「日本航空 123 便の御巣鷹山墜落事故に係る 事故調査報告書についての解説」 に対する日乗連の考え方

運輸安全委員会は、日本航空 JL123 便事故に関して事故から 26 年になろうとする今年 2011 年 7 月に運輸安全委員会事務局長の名で、ご遺族の皆様が少しでも事故報告書に関する疑問点の払拭に役立てるため、という趣旨で JL123 便事故調査報告書の「解説書」なるものを発表しました。

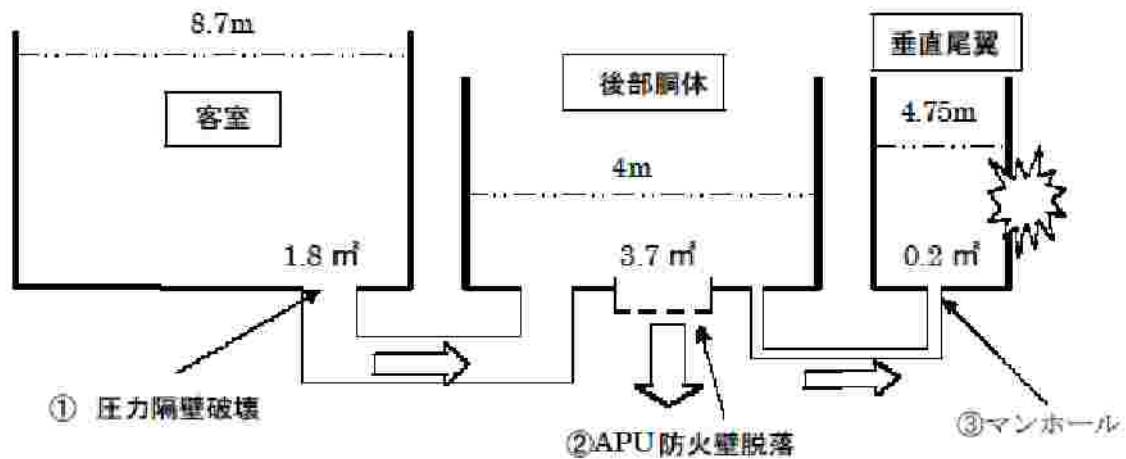
報告書によれば、圧力隔壁に約 1.8 m^2 の穴が開き、それからおよそ 0.15 秒後には APU 防火壁が破壊して脱落 () してしまったと推定していますが、報告書付録 4 によれば、隔壁破壊から 0.05 秒ほどで後部胴体内の圧力が 4psi に上昇した瞬間に APU 防火壁付近が破壊して圧力も急低下し、胴体内と外気の圧力差は約 0.3psi 程度にまで低下したと述べています。この部分の胴体は垂直尾翼取り付け部のマンホールがある部分とつながっており、マンホール付近の圧力も同様に低下したことが考えられます。それにもかかわらず垂直尾翼のトルクボックス内の圧力は増加を続け、隔壁破壊から約 0.3 秒後に差圧が 4.75psi に達して垂直尾翼が破壊 () されたことになっているのです。

結果として APU 防火壁が脱落すると後部胴体には約 3.7 m^2 の穴が開きます。一方、垂直尾翼のトルクボックスに流れ込む空気は約 0.2 m^2 のマンホールを通る経路しかないのです。

つまり、APU 部分が脱落した後は後部胴体は 3.7 m^2 の大きな穴で外気とほぼ通々になり、外気より 0.3psi 高い状態でしかなかったにもかかわらず、空気は胴体後部の穴の面積の 6% 程度しかないマンホールを通してトルクボックスを外気より 4.75psi 高く加圧し、垂直尾翼が破壊されたことになってしまいます。しかも、垂直尾翼のトルクボックスに比べて 0.75psi 強度が低い水平尾翼開口部シールは、破壊されていないのです。

事故調査報告書では垂直尾翼のトルクボックスの破壊限界圧力は、実験値の 4.7psi からさまざまな要素を差し引いて低めに設定していますが、報告書に記載された数値を基に事故調が推定した胴体後部と垂直尾翼のトルクボックス内の圧力変化を、解説書の考え方と同様にプールの水の流れに例え、空気の差圧をプールの水の深さに例えて下図のような模式図で示すと、次のようになります。

客室プールに約 8.7m の深さに水が満たされていましたが、突然 1.8 m²の排水口が開いて(圧力隔壁破壊)水が後部胴体プールに流れ込みます()。後部胴体プールの水は約 0.05 秒後に深さ 4m に達し、その時プールの底が耐えられずに約 3.7 平方メートルの穴(APU 防火壁破壊)が開きます()。そのため後部胴体プールの水は一瞬にして(約 0.1 秒後)深さ 50cm 程度まで減少しますが、隣の垂直尾翼プールには 0.2 m²の管(マンホール)を通して水が流れ込み続け()、客室プールの排水溝が開いてから約 0.3 秒後に水の深さが 4.75m に達し、垂直尾翼プールは壊れてしまったというものです。

このような推測は、常識的には理解できないものではないでしょうか。

事故調査報告書の解析を踏まえれば、垂直尾翼は客室後部圧力隔壁から噴出した空気によって破壊されたのではなく、別の原因で垂直尾翼または APU 取り付け部分が脱落し、その影響で後部圧力隔壁に亀裂が入った可能性の方が高いのではないのでしょうか。圧力隔壁の本格的な破壊は、墜落時の衝撃によるものであったことも考えられることです。
